Determinazione dirigenziale	n. DET-AMB-2024-3497 del 20/06/2024
Oggetto	Modifica non sostanziale con aggiornamento del provvedimento di Autorizzazione Unica Ambientale (AUA), adottato ai sensi del D.P.R. 59/2013 dalla Città Metropolitana di Bologna con Determina dirigenziale IP 1792/2015, Num.1008/2015 P.G. n. 54960 del 24/04/2015 (rilasciato dal SUAP del Comune di Bologna con provvedimento P.G. n. 118473/2015 del 27/04/2015) con scadenza di validità in data 26/04/2030, per l'impianto destinato ad attività di distributore carburanti ed autolavaggio e sito in Comune di Bologna (BO), via di Corticella n. 180/2, attualmente intestato alla società CSC di CAVALLO LEONINO & C. S.n.c.
Proposta	n. PDET-AMB-2024-3608 del 20/06/2024
Struttura adottante	Servizio Autorizzazioni e Concessioni di Bologna
Dirigente adottante	SIRO ALBERTINI

Oggetto: Modifica non sostanziale con aggiornamento del provvedimento di Autorizzazione Unica Ambientale (AUA), adottato ai sensi del D.P.R. 59/2013 dalla Città Metropolitana di Bologna con Determina dirigenziale IP 1792/2015, Num.1008/2015 P.G. n. 54960 del 24/04/2015 (rilasciato dal SUAP del Comune di Bologna con provvedimento P.G. n. 118473/2015 del 27/04/2

All.1 Planimetria

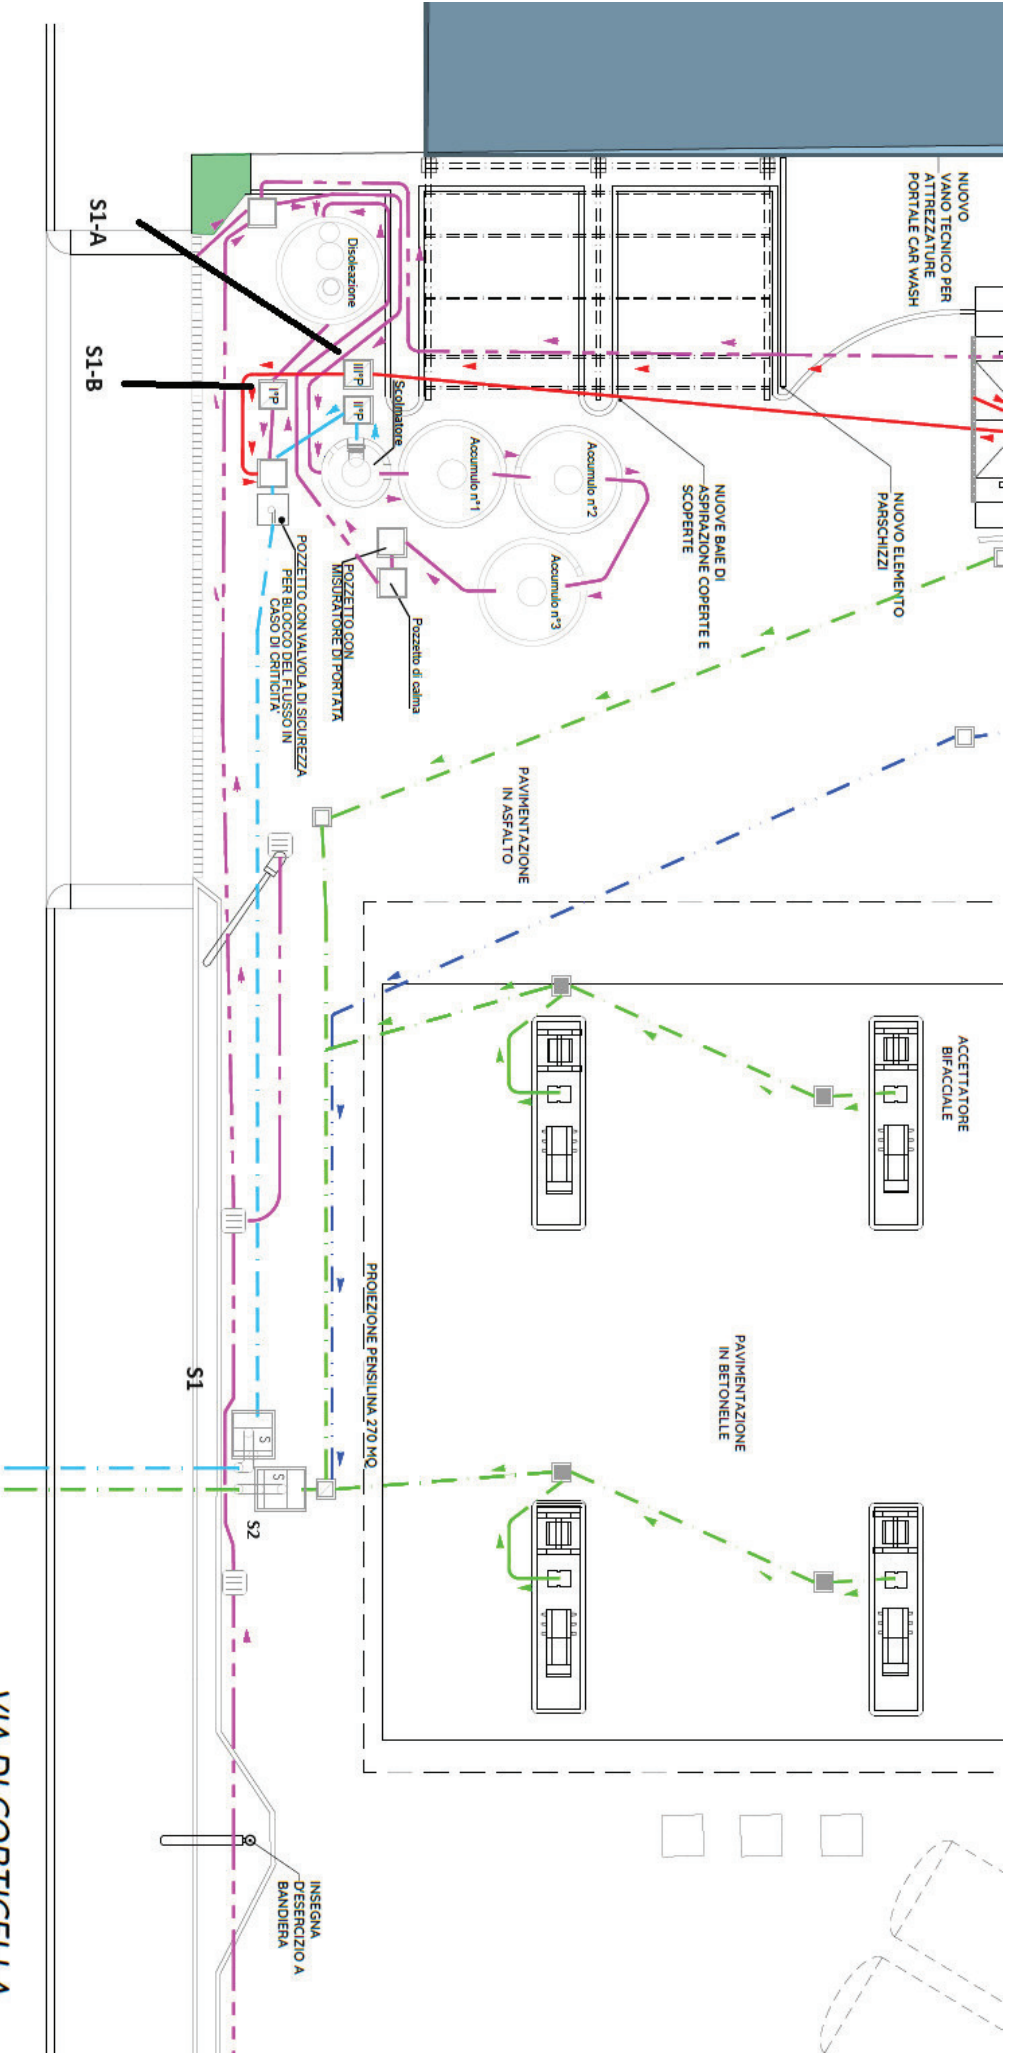
-Le acque reflue generate dall'autolavaggio sono raccolte e così trattate:

-scarico in fognatura previo passaggio in pozzetto di campionamento dedicato **Pozzetto S1-A**.

-Le acque meteoriche della superficie scolante soggetta a contaminazione sono inviate ad un impianto di prima pioggia (primi 5 mm di precipitazione) costituita da:

Prima dello scarico è presente un pozzetto di campionamento (**Pozzetto S1-B**). Tali acque sono classificate come acque reflue meteoriche di prima pioggia-trattate ed **equiparate ad acque reflue industriali** ai fini del rispetto dei valori limite allo scarico.

-Il sistema di prima pioggia ritorna attivo dopo 96 ore di tempo asciutto. (Vedere prescrizioni)

-Si ritiene opportuna la riattivazione dell'impianto di prima pioggia a 72h dalla fine dell'ultimo evento meteorico;

2) le acque reflue provenienti da S1-A e S1-B dovranno subire idoneo trattamento depurativo in conformità alla documentazione agli atti e dovranno rispettare i valori limite previsti dalla tab. 3 dell'allegato 5 alla parte terza del D. Lgs.152/2006 - colonna scarichi in rete fognaria;

5) lo scarico in pubblica fognatura delle acque meteoriche di prima pioggia dovrà avvenire entro le 48-72 ore successive alla conclusione dell'evento meteorico;

6) è prescritta l'installazione di un dispositivo di intercettazione (saracinesca o valvola, anche di tipo manuale) per l'eventuale chiusura dello scarico di acque reflue in caso di criticità;

15) **Qualora non presente è prescritta l'installazione di idoneo strumento di misura della portata sullo scarico dell'impianto di trattamento dei reflui di tipo produttivo**, entro 90 giorni dal rilascio dell'atto autorizzativo. Per la frazione di prima pioggia si chiede la comunicazione, nella prima denuncia scarichi, della superficie soggetta a trattamento delle acque di prima pioggia.
